PONTE SULLO STRETTO DI MESSINA

PROGETTO DEFINITIVO

REV	DATA	DESCRIZIONE	REDATTO	VERIFICATO	APPROVATO
A	06/09/2024	Riscontro Osservazioni del Pubblico	SANDRUCCI	BAIOCCO	ORLANDINI

Ponte sullo Stretto di Messina PROGETTO DEFINITIVO		
RISCONTRO OSSERVAZIONI DEL PUBBLICO	<i>Codice documento</i> <i>AMW3260.docx</i>	<i>Rev</i> A	<i>Data</i> 06/09/2024

Figura 1 - (a sinistra) Carta Geologica dell'Aspromonte in scala 1:50.000 (Atzori et al., 1983). (a destra) Dettaglio della mappa precedente, centrato sulla zona dell'attraversamento, e in particolare sulle due faglie di Cannitello e di Pezzo.

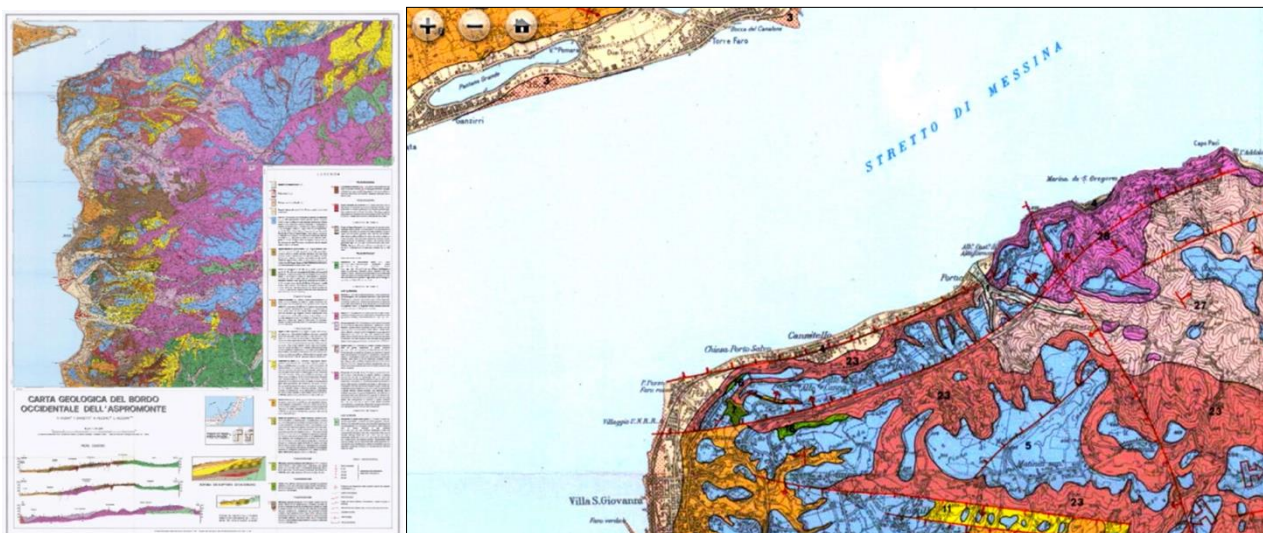
Sintesi dell'osservazione
<p>Andrebbero quindi svolti approfondimenti preliminari:</p> <ul style="list-style-type: none"> - Verifica dell'esatta collocazione e consistenza delle faglie, mediante un rilievo topografico di dettaglio dell'intera area di intervento, restituito in 3D, georeferenziato e creazione di modello matematico relativo su cui potere con precisione effettuare i successivi approfondimenti - Sovrapporre al rilievo come elaborato al punto precedente l'esatta posiz1one e consistenza delle faglie ottenuta dopo avere espletato a quanto richiesto dalla commissione VIA " ... Si richiede di aggiornare tale documentazione con un congruente studio geologico strutturale, studi di micronizzazione sismica per analisi delle amplificazioni locali e definizione delle aree suscettibili di liquefazione ". - Sovrapporre al rilievo così elaborato, in maniera esatta il dettaglio di tutte le opere in progetto al fine di valutare senza dubbi tutte le interferenze con le varie zone definite in precedenza con i limiti alla realizzazione di manufatti che le stesse definiscono

L'Inventario delle Faglie Attive e Capaci in Italia (Catalogo ITHACA a cura di ISPRA) a cui si fa riferimento nell'osservazione, è il prodotto di sintesi, prevalentemente a carattere bibliografico, di studi svolti nei decenni su numerosissime faglie presenti sul territorio italiano. In particolare, per quanto riguarda le cosiddette faglie Cannitello-Gioia Tauro e Pezzo (ID 37400 e 37401 del DataBase), va sottolineato, secondo le raccomandazioni per l'uso riportate da ISPRA stessa nella relazione di illustrazione del Catalogo (Versione 2022) al paragrafo 4, che:

- la scala a cui sono cartografate è 1:50.000 (1 cm = 500 m), di conseguenza l'esatta ubicazione è affetta da incertezza intrinseca;
- la loro reale affidabilità è, come da scheda specifica di ISPRA, discreta o bassa;
- secondo ITHACA, la loro identificazione deriva da studi svolti nel 1983 e nel 1994, quindi molto datati;
- in particolare, l'andamento esatto delle due faglie è ripreso dalla mappa di Atzori et al. (1983), ma le faglie non compaiono nella mappa di Miyauchi et al. (1994: Fig. 4), che peraltro ne riporta altre. Le due immagini che seguono mostrano nel dettaglio quanto asserito.

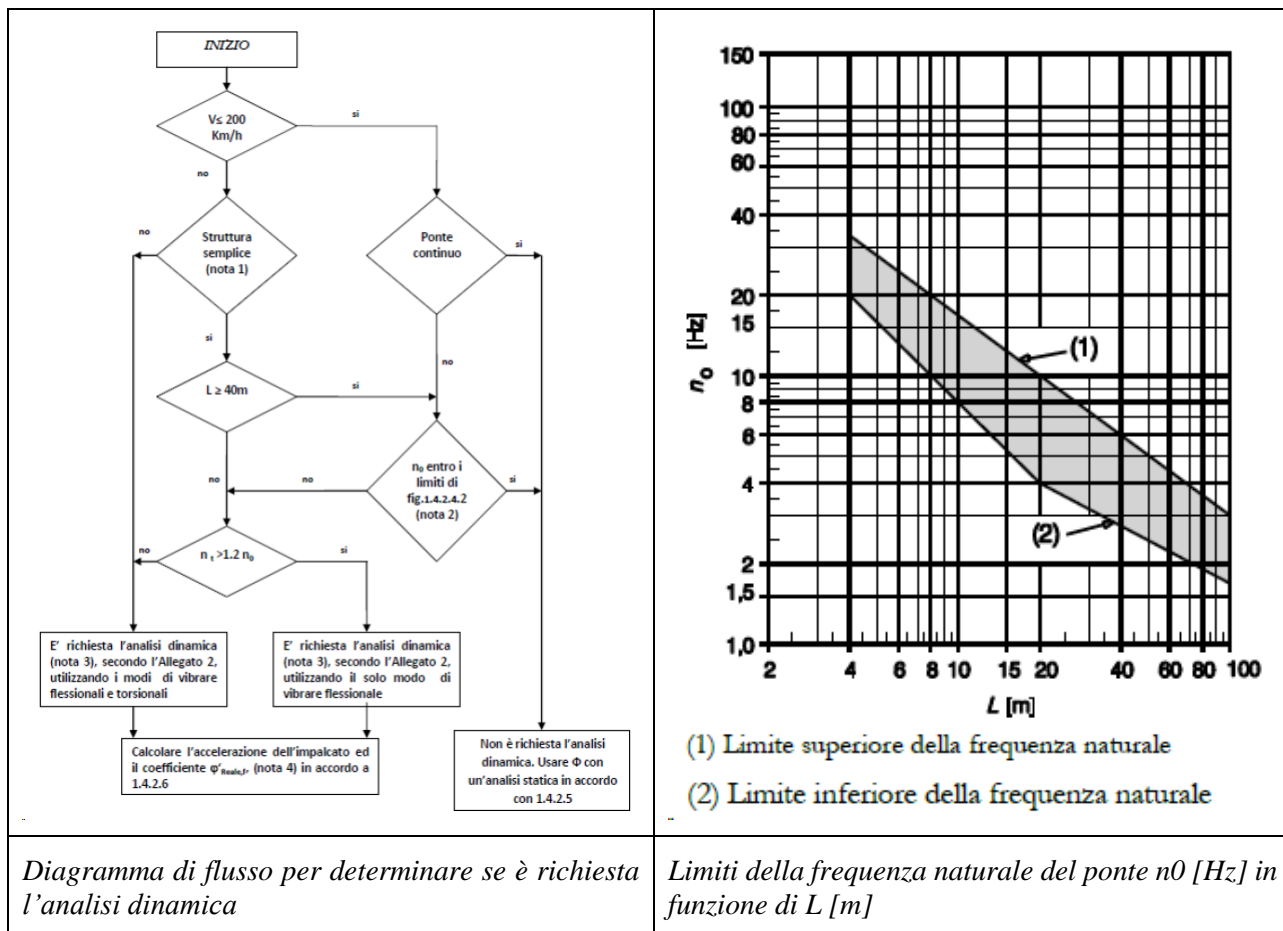
3 VERIFICHE DI DEFORMABILITÀ E PERCORRIBILITÀ

- Per la condizione di carico verticale lo spostamento massimo del ponte da 1120 m è di 3.2 m, mentre per il ponte sullo Stretto è di 3.1 m, quindi addirittura inferiore. Questo, si noti, malgrado la quantità complessiva di carico sia molto superiore, si tratta di circa 3000 t totali per il ponte più piccolo e di circa 9000 t totali per quello sullo Stretto. Se il confronto fosse stato a parità di carico applicato lo spostamento del ponte sullo Stretto sarebbe stato circa la metà di quello del ponte da 1120 m.

- Per la condizione di carico orizzontale lo spostamento massimo del ponte da 1120 m è di 2 m, mentre per il ponte sullo Stretto è di 3.5m, quindi in questo caso maggiore ma ben lontano dal triplo che gli estensori si attenderebbero. Questo diverso rapporto per carichi orizzontali dipende in massima parte dall'effetto delle campate laterali, assenti per il ponte sullo Stretto, poi da diversi coefficienti di drag dei due impalcati e in piccola parte dalla diversa lunghezza dei pendini.

Molti potrebbero essere i confronti quantitativi analoghi, con la chiara indicazione che l'affermazione degli estensori è errata. La motivazione sta nel non aver tenuto conto che la rigidità geometrica, a causa della crescita più che proporzionale dell'area dei cavi, cresce in modo più che proporzionale alla luce e compensa, del tutto o in larga parte a seconda delle condizioni, l'incremento dimensionale. Al contrario, il contributo della travata irrigidente, essendo legato al comportamento flessionale della stessa, decresce come noto proporzionalmente a potenze di ordine superiore della luce, tanto da diventare secondario già per luci nell'ordine dei 1000 m, specialmente per impalcati alari a lastra ortotropa.

Quel che tuttavia è più importante sta nel fatto che **spostamenti analoghi su luci maggiori implicano che siano tutte tipicamente inferiori le grandezze derivate**: ossia in questo campo dimensionale **con il crescere della luce decrescono pendenze, rotazioni, sghembi e grandezze simili, con gli evidenti vantaggi per le prestazioni ferroviarie**. Questo comportamento è d'altra parte ben noto nel settore, con pubblicazioni in proposito che risalgono agli anni '70 del secolo scorso. Considerazioni analoghe si possono fare per grandezze dinamiche, quali velocità, accelerazioni e percorse, con il diminuire delle frequenze proprie.
